第7.4.4.177図 (1) D-1 破碎帯 ボーリング調査結果 (2号炉原子炉建屋とD-1 トレンチの間) コア柱状図 (H24-B14-2孔)

第7.4.4.177図(2) D-1 破碎帯 ボーリング調査結果(2号炉原子炉建屋とD-1 トレンチの間) コア柱状図(H24-B14-2孔)

第7.4.4.179図 (3) D-1破砕帯 ボーリング調査結果 (2号炉原子炉建屋とD-1トレンチの間) コア柱状図 (H27-B-1孔)

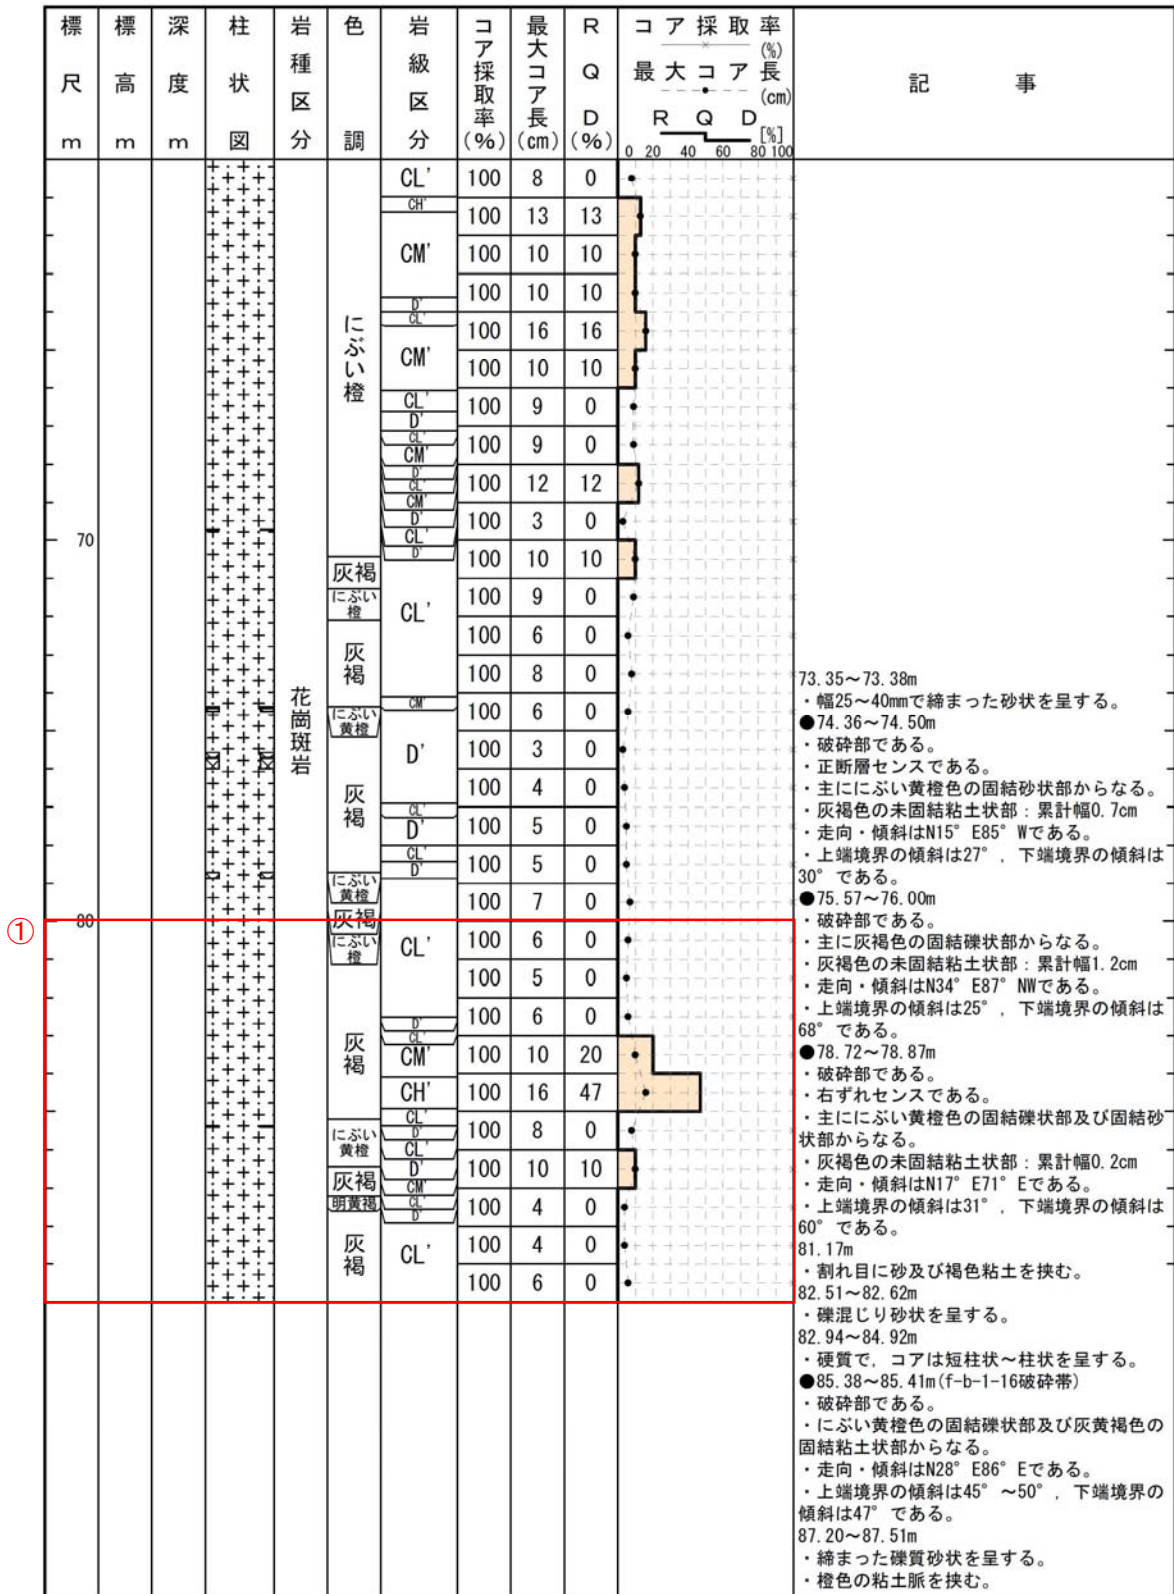
3-83(分類b)①
 申請書での該当深度の掲載漏れ。

第7.4.4.180図 (1) D-1 破砕帯 ボーリング調査結果 (2号炉原子炉建屋とD-1 トレンチの間) コア柱状図 (H27-B-2孔)

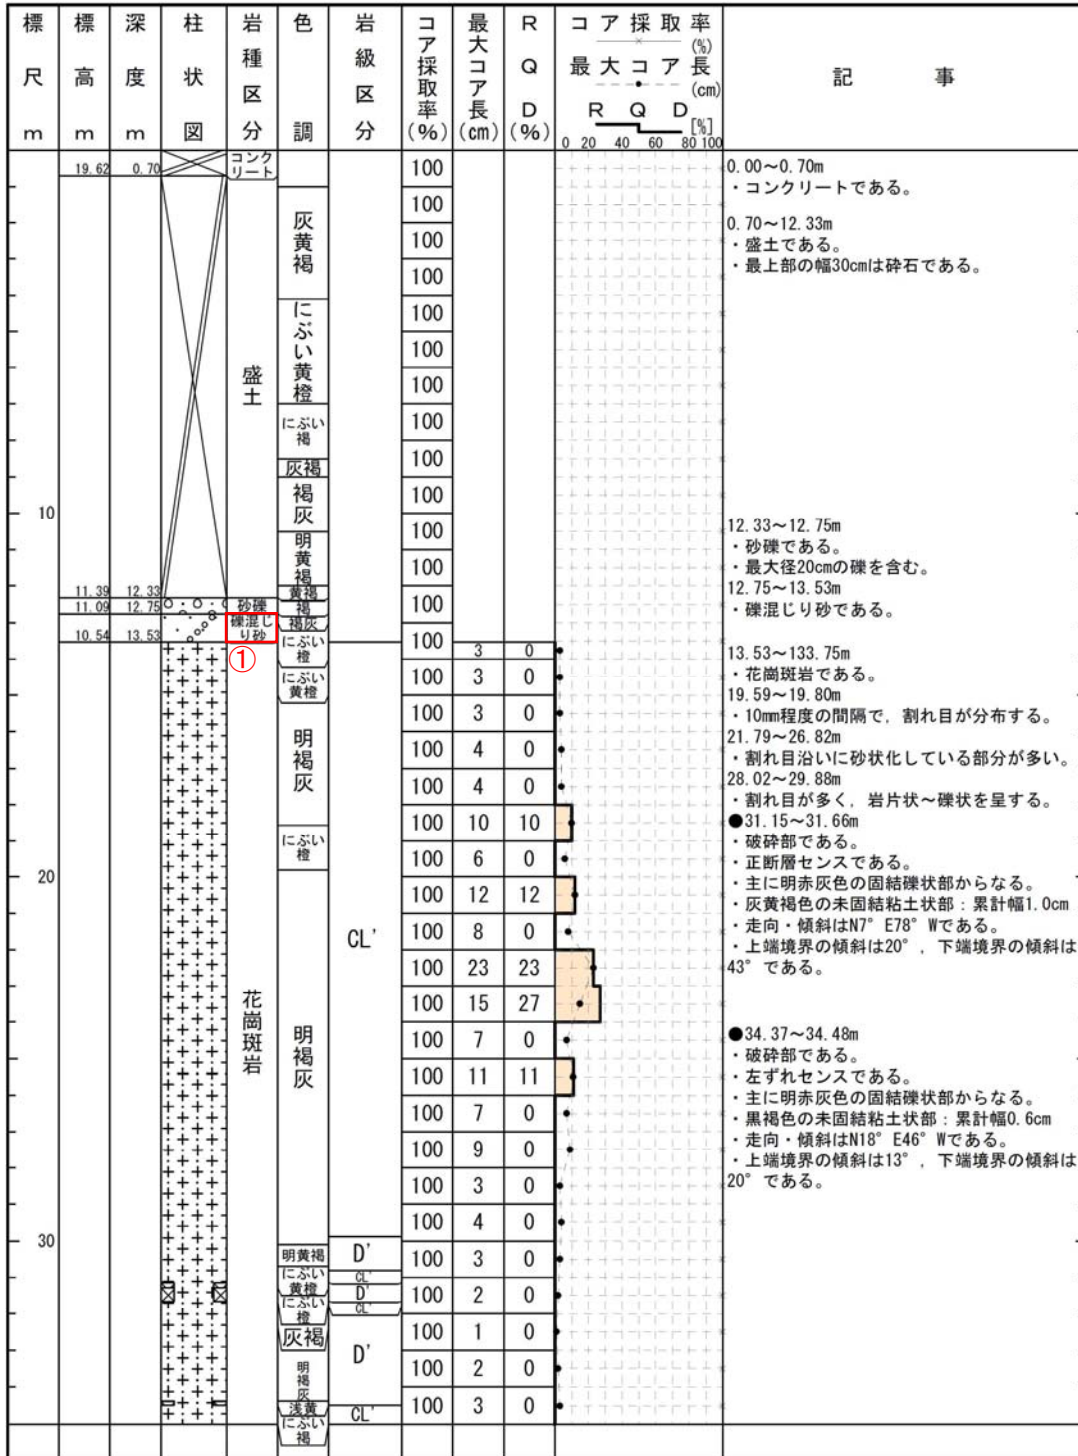
3-84(分類c)①
表現を統一したため。

第7.4.4.180図 (2) D-1破砕帯 ボーリング調査結果 (2号炉原子炉建屋とD-1トレンチの間) コア柱状図 (H27-B-2孔)

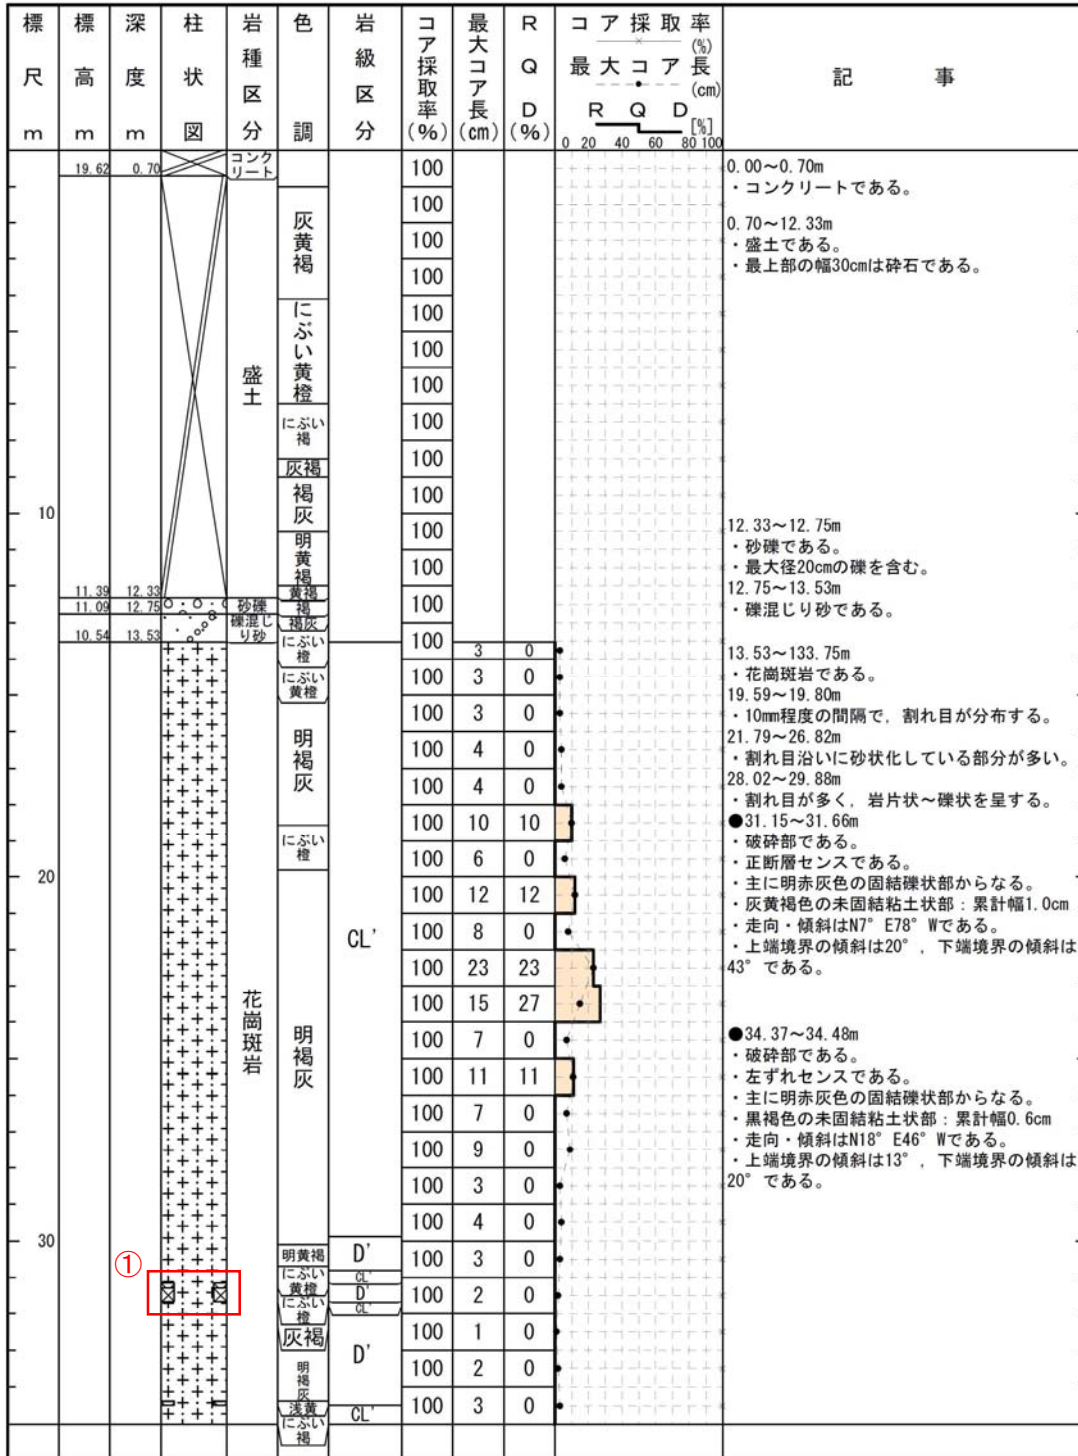
3-85(分類d)①
記事欄の記載変更に伴う変更。(破碎部模様の変更)

第7.4.4.181図 (2) D-6 破砕帯及びD-5 破砕帯 ボーリング調査結果 (1号炉原子炉建屋付近) コア柱状図 (H19-No. 4)

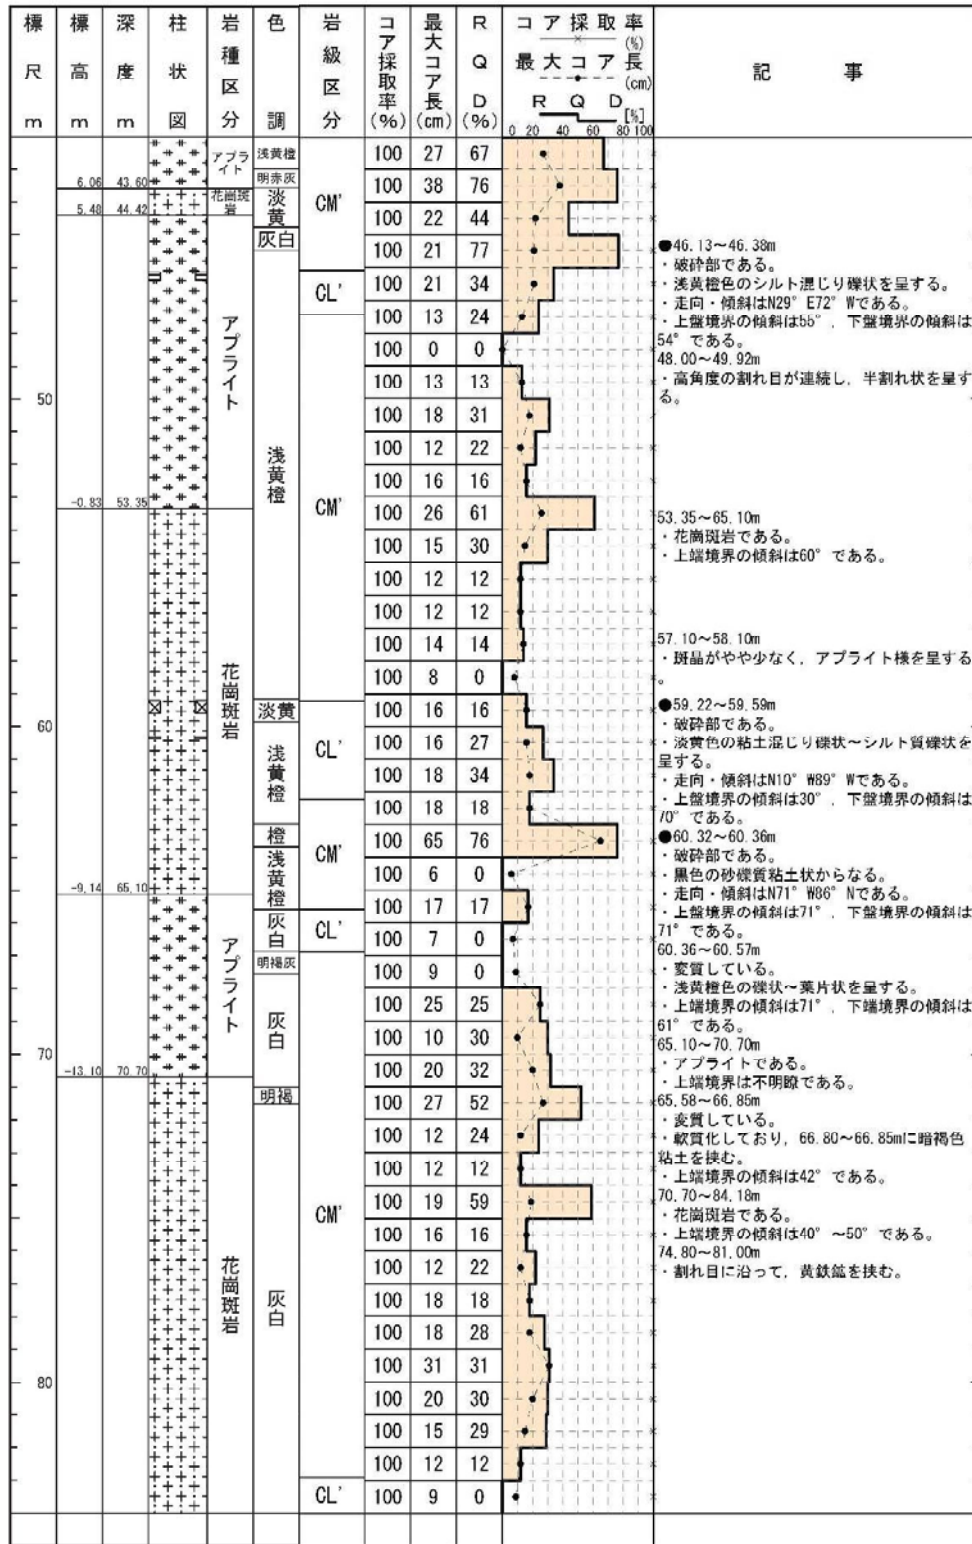
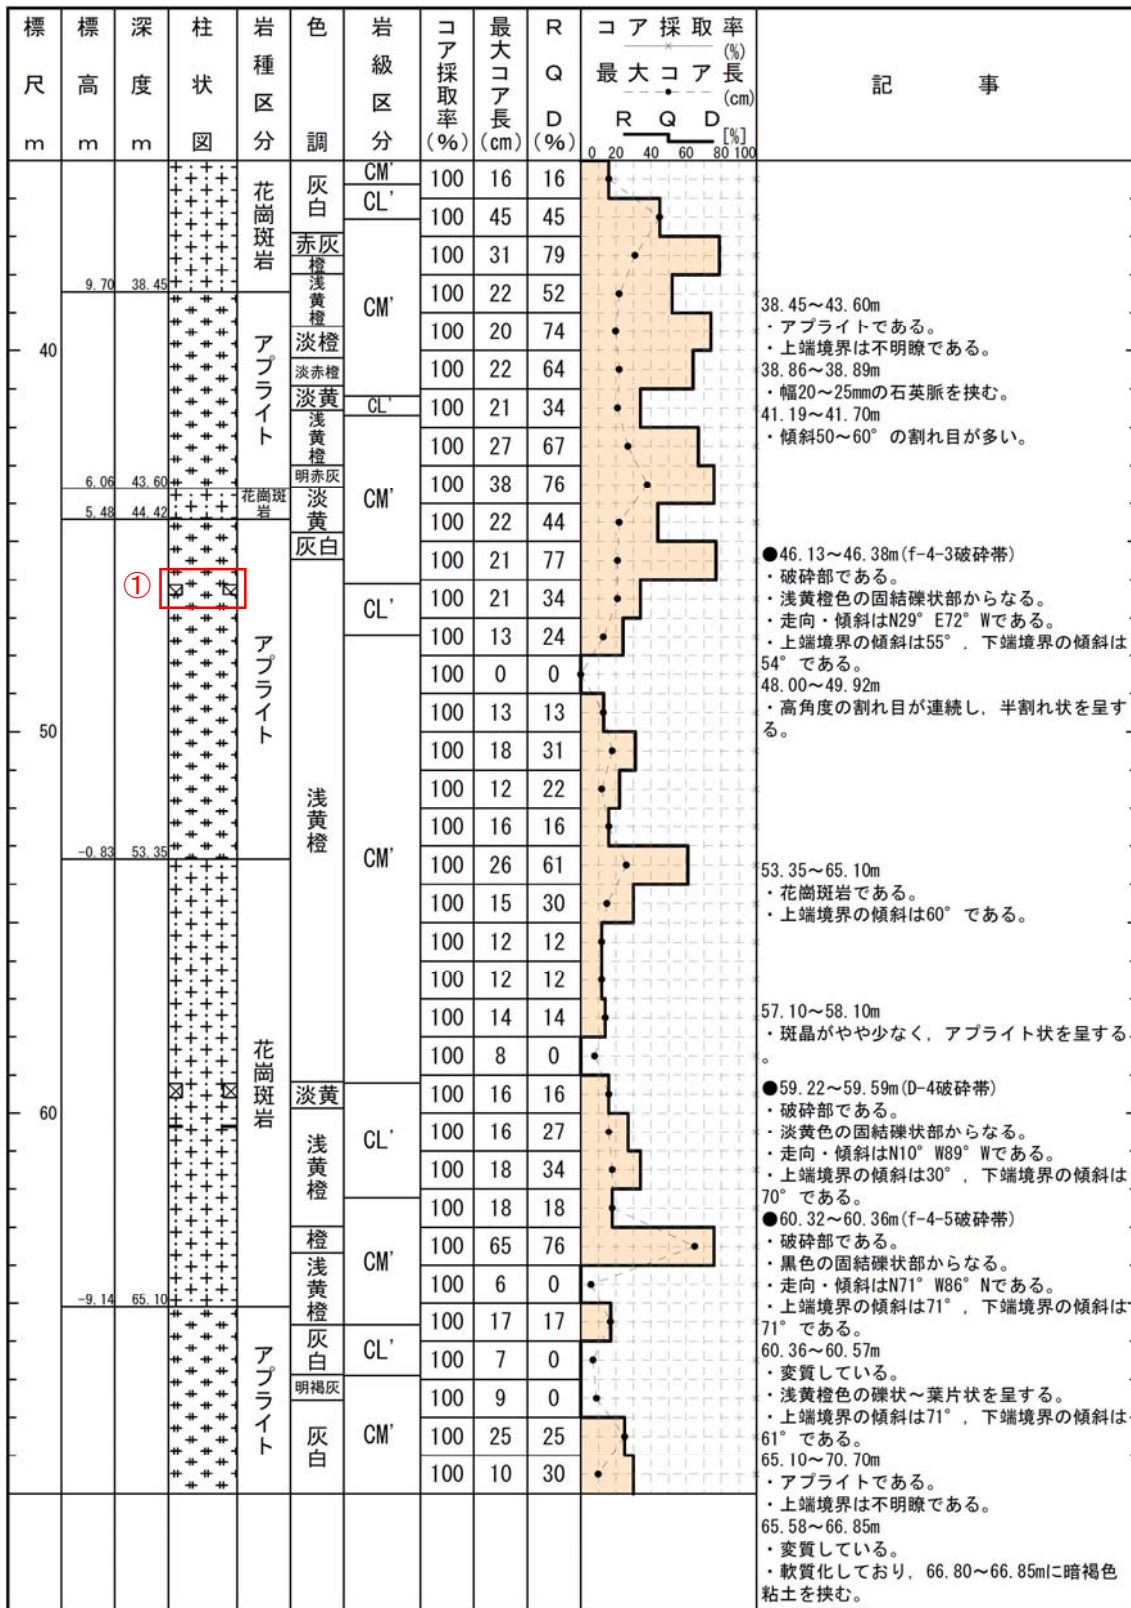
3-98(分類d)①
記事欄の記載変更に伴う変更。(破碎部模様の変更)
